島根原子力発電所 2号炉 審査資料	
資料番号	EP-066改25(説18)
提出年月	令和 2 年 4 月 17 日

島根原子力発電所 2号炉 津波による損傷の防止

論点 3 防波壁の設計方針について (コメント回答)

令和 2 年 4 月
中国電力株式会社

## 8.2.1 弱部② 取水路横断部（地震時、津波時）（2／3）

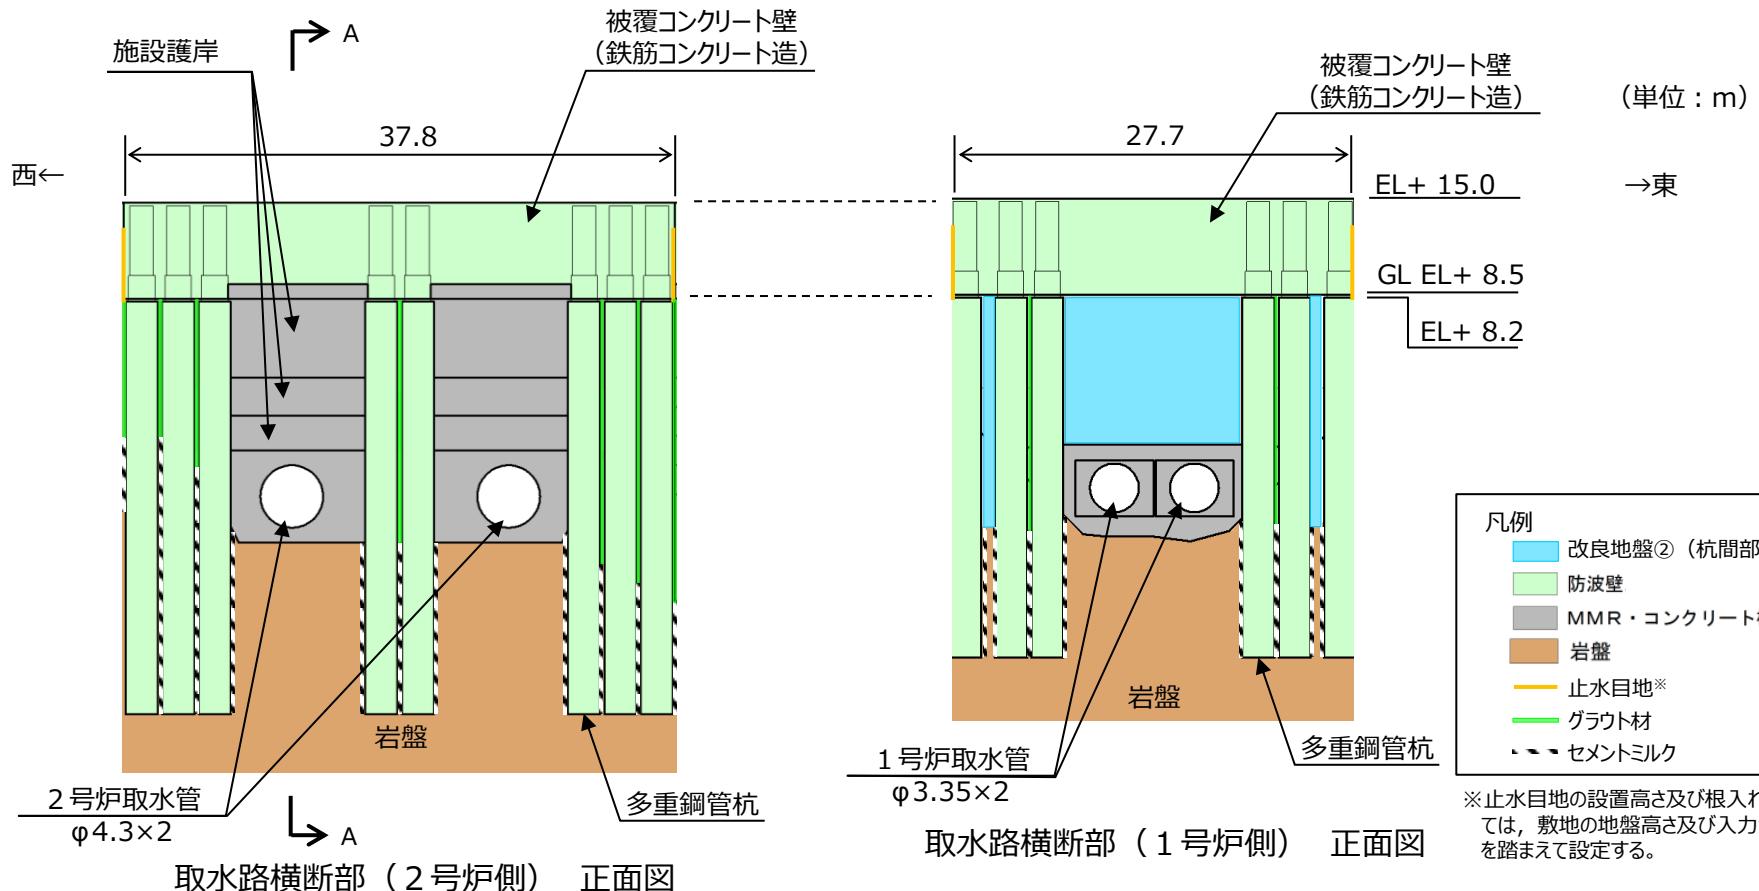
- 各構造型式の防波壁について、構造上の弱部となり得る箇所を網羅的に選定し、その詳細構造と構造的特徴を説明すること。
(防波壁（波返重力擁壁）)
- 波返重力擁壁を構成するケーソン、上部工、重力擁壁について、地震及び津波の作用荷重が支持地盤及び周辺地盤へ伝達されるメカニズム、荷重伝達メカニズムと構造弱部を踏まえた機能損失モード及び機能損失モードを踏まえた設計の考え方を説明すること。
- 既設ケーソンに上部工と重力擁壁を増築した波返重力擁壁について、増築構造の採用に至る経緯と設計思想を説明すること。
- 地震荷重に対するケーソンと上部工の境界面における摩擦抵抗など、どのような設計概念、どのような設計方針であるかを明確に説明すること。

- 防波壁（多重鋼管杭式擁壁）取水路横断部の正面図を以下に示す。
- 取水路横断部の耐震及び耐津波評価は、下図に示すとおり、2号炉側のスパンが1号炉側より大きく、**構造上の弱部となる箇所での発生断面力が大きくなることから、2号炉側に代表させて行う。**

## 別添.3-1 防波壁（鋼管杭式逆T擁壁）の設計の経緯

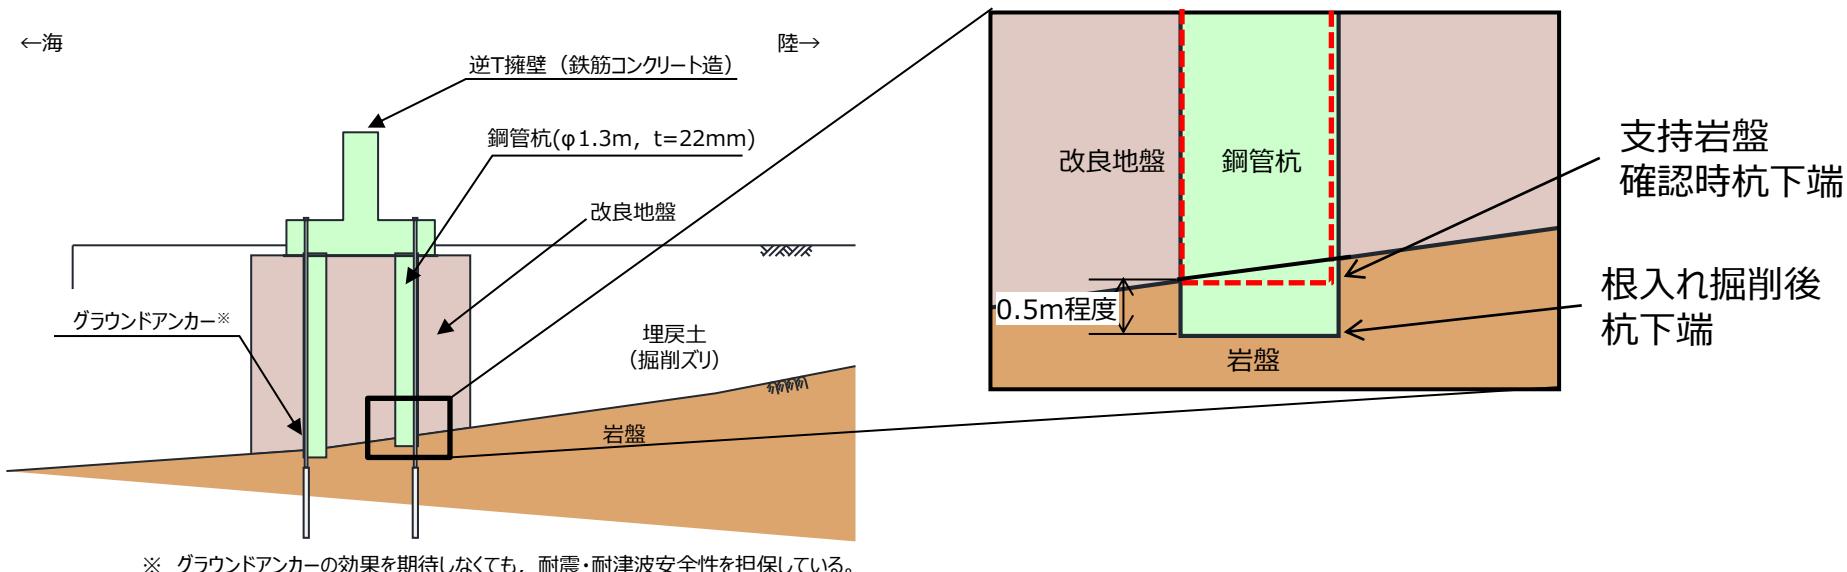
- 津波防護施設である防波壁（鋼管杭式逆T擁壁）に対し、道路土工に用いる擁壁工指針に示される杭頭部のヒンジ結合の手法を採用するに当たって、当該指針の適用条件や適用範囲に留意した事項、当該指針を適用できると判断した理由について説明すること。
- 鋼管杭式逆T擁壁の鋼管杭の先端支持力と周面摩擦力について、どのような規格及び基準等に基づき設定しているのかを説明すること。
- 杭頭接合部の構造について、道路橋示方書で剛結合を原則としている規定や剛結合以外の結合方法の実験等による力学特性検証等、道路橋示方書の記載内容との対応を踏まえて整理すること。

・鋼管杭式逆T擁壁については、道路土工擁壁工指針（平成24年7月）の適用条件と設置地盤の性状を踏まえ、地盤改良等により変形量は小さくなることから、指針に基づき杭頭部の結合方式としてヒンジ結合を採用している。（P235）

当初設計時（杭頭を剛結とした場合）	現在（杭頭をヒンジ結合とした場合）
鋼管杭の曲げモーメント図		
設計の考え方	<ul style="list-style-type: none"> <li>防波壁（鋼管杭式逆T擁壁）の杭頭部の結合方式を剛結とすると杭頭部の曲げモーメントが降伏モーメントを超え、杭が降伏する結果となった。</li> </ul>	<ul style="list-style-type: none"> <li>当初設計時の杭の設計で杭頭部における曲げモーメントを減少させ、概ね弾性範囲内となるよう杭頭部の結合方式にヒンジ結合を採用した。</li> <li>杭頭部の結合方式をヒンジ結合とすることに伴い、杭頭部での地盤の塑性化を防ぎ、構造成立性を確保するため鋼管杭周辺において薬液注入工法による地盤改良を実施した。</li> <li>防波壁（鋼管杭式逆T擁壁）の杭頭部については、地震により杭頭部に曲げモーメントが作用するが、作用する曲げモーメントが小さい状態では杭頭部は剛として挙動し、曲げモーメントが増加すると杭頭補強鉄筋周辺のコンクリートにクラックが発生し、ヒンジ状態に移行する。したがって、杭頭部の設計の考え方としては、曲げモーメントが大きい設計荷重状態ではヒンジ結合として挙動すると考えているため、模型実験により杭頭部の力学的特性について確認するとともに、杭頭部に曲げモーメントが発生する剛結合による影響検討も行い、両ケースについて防波壁に損傷が発生しないことを確認し詳細設計段階において説明する。</li> </ul>

## 別添.4 – 3 防波壁（波返重力擁壁） ケーソンと重力擁壁間の相対変形量

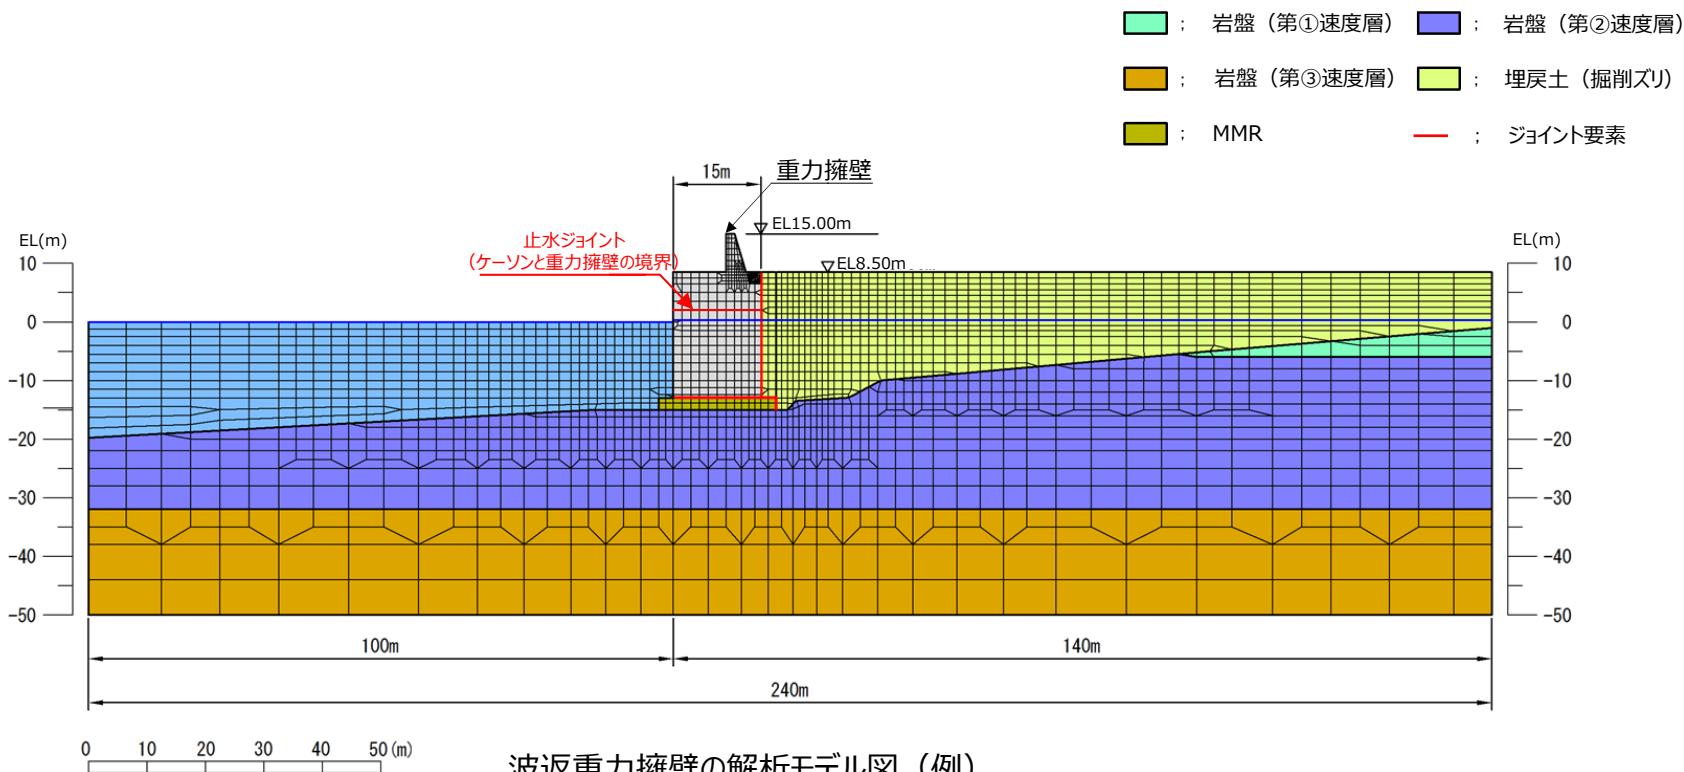
- 波返重力擁壁の壁体構造について、既設部分と新設部分の一体化を前提として設計する方針を明確にし、基準、指針類、事業者独自の管理基準等の適用により一体化と評価する方針であることを説明すること。
- 波返重力擁壁の重力擁壁部とケーソン部との境界条件について、数値解析による評価を踏まえて、ケーソン上端の突起部及び津波防護施設としての要求機能への影響を説明すること。
- 防波壁の耐震評価断面の選定について、防波壁自体の機能維持の観点に加えて、施工ブロック間の止水ジョイントの機能維持の観点から、選定方針を説明すること。
- 防波壁の機能が喪失する損傷モードについて、止水ジョイントの損傷を含めて網羅的に抽出した上で、各損傷モードに応じた部位の役割を説明すること。

・ケーソンと重力擁壁の境界については、蓋コンクリート天端をケーソン天端から20cm下げて打設する施工上の配慮により一体化していると考えているが、ケーソンと上部工境界にコンクリート同士の付着力を考慮したジョイント要素を設定した解析モデルにより地震応答解析を実施し、境界部において遮水性を喪失するような有意な相対変形が発生していないことを確認した。（P238～241）

- ケーソンと重力擁壁の境界は、蓋コンクリート天端をケーソン天端から20cm下げる打設することで、一体構造としているが、保守的にケーソンと重力擁壁との境界を平坦としてジョイント要素を設定した解析モデルにより2次元FEM解析を実施し、基準地震動 S s -Dにより発生する相対変形量について確認した。
- ジョイント要素については、港湾基準に示されるコンクリート同士の静止摩擦係数 $\mu=0.5$ として設定した。
- S s -Dによる地震応答解析の結果、ケーソンと重力擁壁との境界部における最終変形量は輪谷部断面において2mm、改良地盤部断面において0mmとなり、有意な変形は生じていない。
- 保守的にケーソンと重力擁壁との境界を平坦として、ジョイント要素を設定した影響検討においては変形が確認されたが、ケーソンの張出部により滑動せず一体化する構造となっているため、津波防護機能を有していると判断する。なお、重力擁壁の地震力がケーソン張出部に作用した際の構造成立性の検討結果については、詳細設計段階で説明する。
